Nota van Beantwoording

Zienswijzen en ambtshalve wijzigingen hoofdbesluiten N307 Roggebot-Kampen

23 juli 2020, versie 1.0

Afbeelding 1: ligging wegen en parallelstructuur

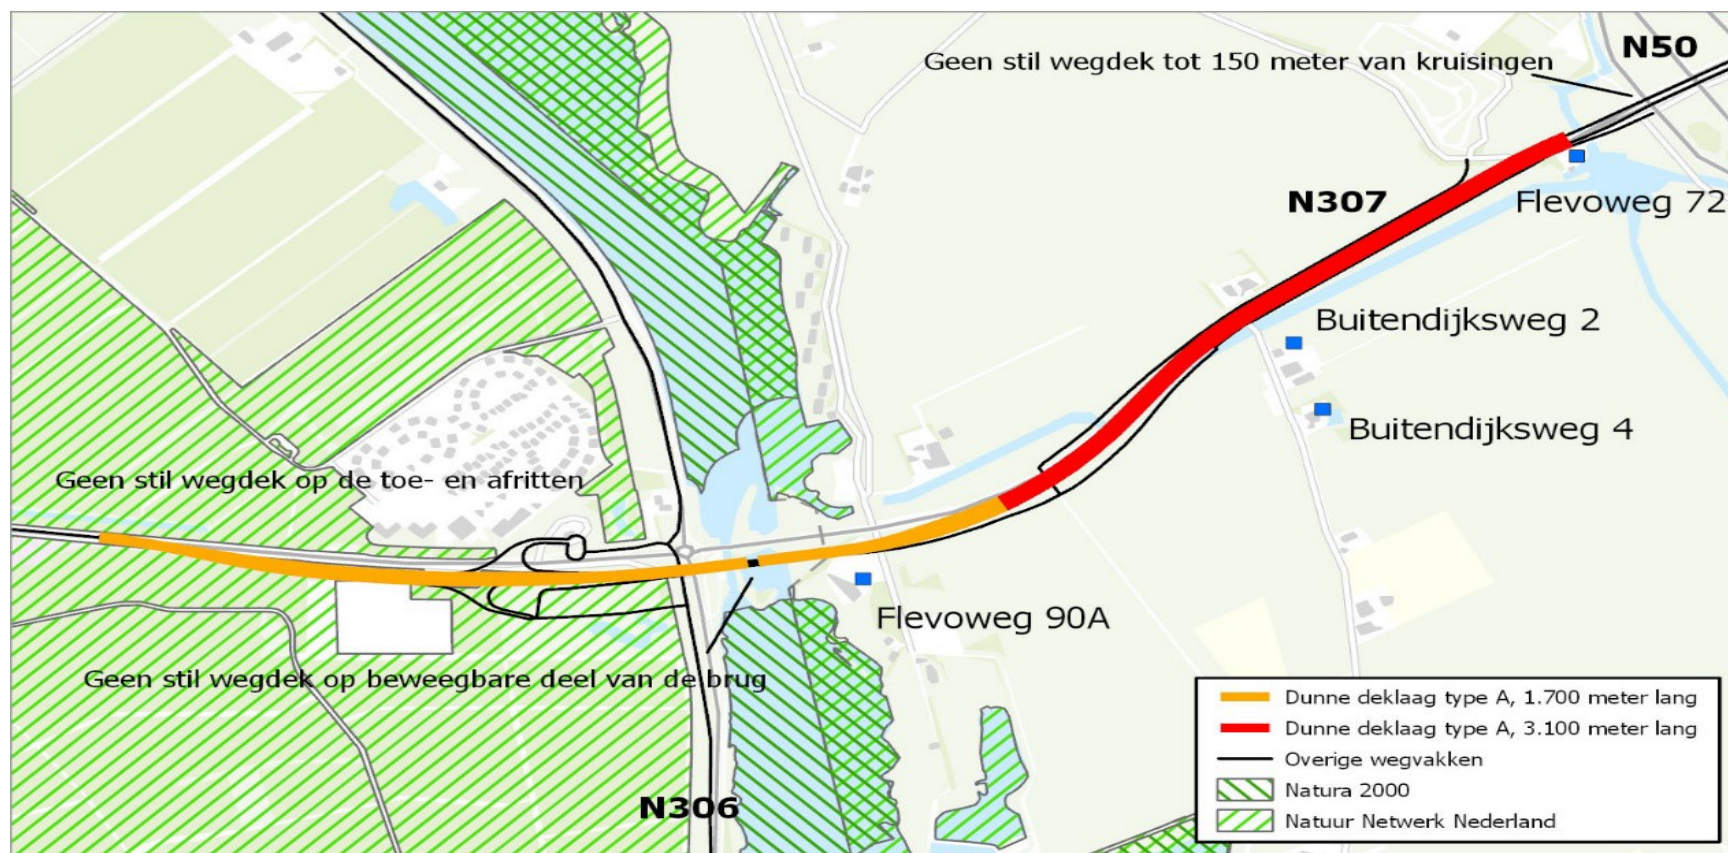
Bewoners langs de Buitendijksweg vrezen voor een toename van verkeer als het inrijverbod (uitgezonderd bestemmingsverkeer) op de Buitendijksweg wordt opgeheven. Het inrijverbod is ingesteld om sluipverkeer te voorkomen. Sluipverkeer richting Kampen of de N50 zal met de veranderingen op de N307 in Flevoland al de keuze moeten maken om via de paralelweg en de Buitendijksweg een alternatieve route richting Kampen of de N50 te rijden. De verwachting is dat dergelijk sluipverkeer verdwijnt. Naar aanleiding van de zienswijzen is de gemeente voornemens om de afsluiting eerst te handhaven en tegelijkertijd te registreren wat de effecten zijn van de stroomweg op de parallelwegen, en met name de Buitendijksweg. Na afronding van de werkzaamheden aan de N307 en een gewenningsperiode betreffende de nieuwe verkeerssituatie zal medio 2024, in overleg met de omgeving, gekeken worden naar de verkeerscirculatie in het gebied. Op basis daarvan wordt bekeken of gewijzigde maatregelen nodig zijn.
